2.3 エコブリッジ周辺の構成

基本設計のまとめ	第3回WSでの意見
<p>【エコブリッジの位置】</p> <ul style="list-style-type: none"> ・エコブリッジの位置は、やや東側に移設するよう国と調整する。 ・位置変更と合わせて築山の形状を変更することで近隣に対する圧迫感の軽減を図る。 	<ul style="list-style-type: none"> ・近隣に対して圧迫感がある。 ・エコブリッジの向きや位置をかえられないか？ ・高い壁が立ち上がるようにはしてほしくない ・住宅地側からの景観にも配慮してほしい
<p>【築山を構成する擁壁の配置・形状】</p> <ul style="list-style-type: none"> ・周囲への圧迫感軽減に加え、構造の簡素化とコスト低減を図るべく、擁壁高は5mに抑え、それ以上は法面で処理する方向で国と市で協議を進める。 ・築山形状の変更・縮小（住宅地と擁壁・法面の離隔拡大）と合わせた高木の配植位置・密度の工夫によって、良好な景観形成を目指す。 ・盛土の崩壊を起こさぬように、構造・工法について配慮するよう国と市で協議する。 	<ul style="list-style-type: none"> ・整備に伴う築山や植栽地の配置等について近隣住民の了解が得られるか？ ・地盤がよくないので、土砂崩れなどが心配
<p>【階段の配置】</p> <ul style="list-style-type: none"> ・築山形状の変更・縮小（住宅地と擁壁・法面の離隔拡大）に合わせて、エコブリッジに向かう階段の配置と構造を変更する。前掲した「生態的な回廊の形成」と呼応して、自然な景観に溶け込みやすい土居木階段として柔らかな曲線状に配置する。 ・これにより駐車場からエコブリッジを経由して小塚山公園既設部に向かうルートも短縮する。 	<ul style="list-style-type: none"> ・階段の配置は検討できないか？

2.4 広場空間について／防災空間・災害時の活用

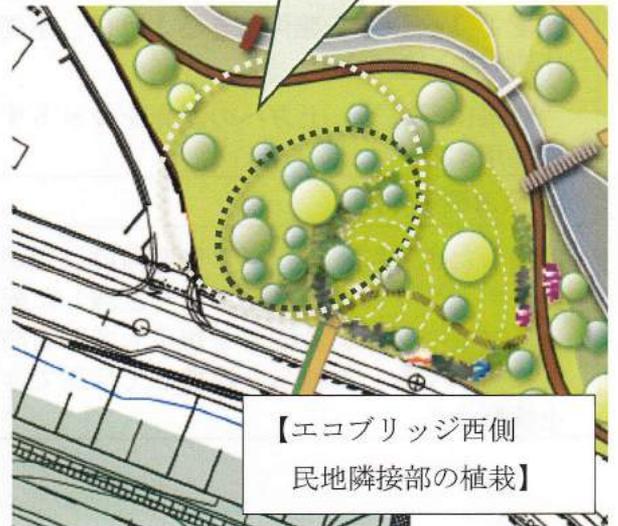
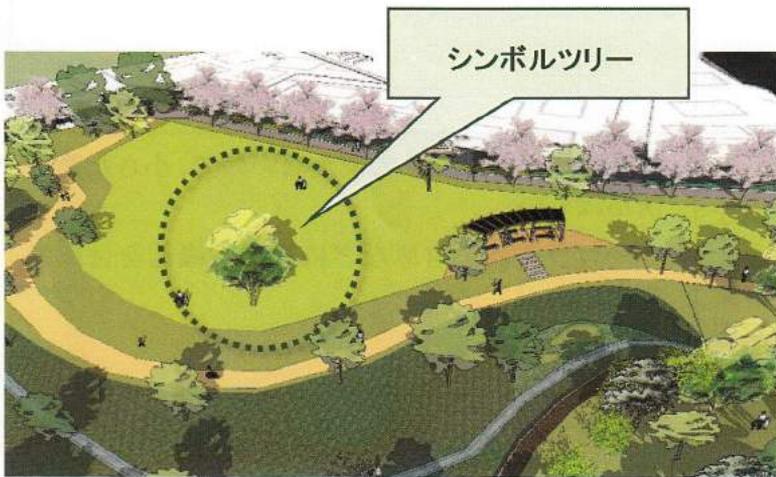
基本設計のまとめ	第3回WSでの意見
<p>【盛土・基盤形成】</p> <ul style="list-style-type: none"> ・災害時の活用を考慮し、広場の盛土に際して十分な強度を確保できるように、今後施工前に現況地盤状況の調査を十分に実施し、これに対応して必要な対策工法・構造を吟味する。 	<ul style="list-style-type: none"> ・（地盤が悪いので）災害時に避難してくる人はいないのではないか？

2.5 植栽

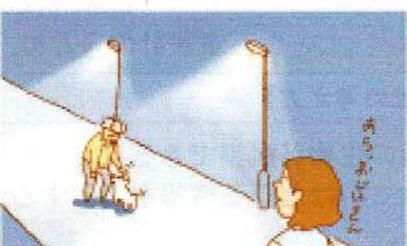
基本設計のまとめ	第3回WSでの意見
<p>【配植樹種】</p> <ul style="list-style-type: none"> ・自生種・郷土種（潜在自然植生・現況植生に該当する種）の活用を基本とする。 ・市川市の木はクロマツであるが、（谷津田の地形・自然条件に即した）計画地周辺の原風景にはそぐわないため、本計画地では植栽しない。 	<ul style="list-style-type: none"> ・湿地に適した樹木を選んでほしい ・コブシ、ドングリの生る木、ハンノキ、ヤナギなどがあるとよい ・芝生広場には木登りできるような、シンボルツリーがあるとよい ・元々自生していた樹木をたくさん植えてほしい ・市の樹木を使用してほしい
<p>【配植形態】</p> <ul style="list-style-type: none"> ・前掲したように、小塚山公園既設部～エコブリッジ～堀之内貝塚公園へとつながる生態的な回廊の形成を考慮し、該当する帯状の空間にやや密度の高い高木植栽を連続して施す。築山上については、住宅地への圧迫感低減のため高木植栽は最低限として、宅地側に影を落とす位置には植栽しない。 ・築山上部には落下防止のフェンス等の設置と合わせて中低木を密植する。築山下部の園路際についても歩行者との衝突防止のための低木植栽を行う。 ・エコブリッジ西側は住宅地への視線制御のため遮蔽性のある樹種を植栽する。 ・住宅地近傍は高木密度が高くなりすぎないように配慮し、既に移植済の高木を主体に構成して追加植栽は最低限に留める。 ・芝生広場にはシンボルツリーを植栽する。 	<ul style="list-style-type: none"> ・サンクチュアリの森は夜危険な場所にならないようにしてほしい ・緑がないと夏が暑い。広場に緑陰樹を増やしてほしい ・計画地両側の公園を結びつける「森」の存在が明確になるように、エコブリッジから堀之内貝塚公園への緑が多くてもよいのでは ・築山周辺に転落防止や園路との境界に安全確保のため植栽が必要 ・住宅地側に高木はいらない ・エコブリッジの西側は遮蔽性のある樹種を植えてほしい ・築山に植える樹木は低くしてほしい

- ・ 民地隣接部はゆとりを設けて明るい景観を確保しつつ、築山近接部はやや濃い樹林として視線制御
- ・ 擁壁を隠して、築山が緑の山として自然に連続するよう配慮
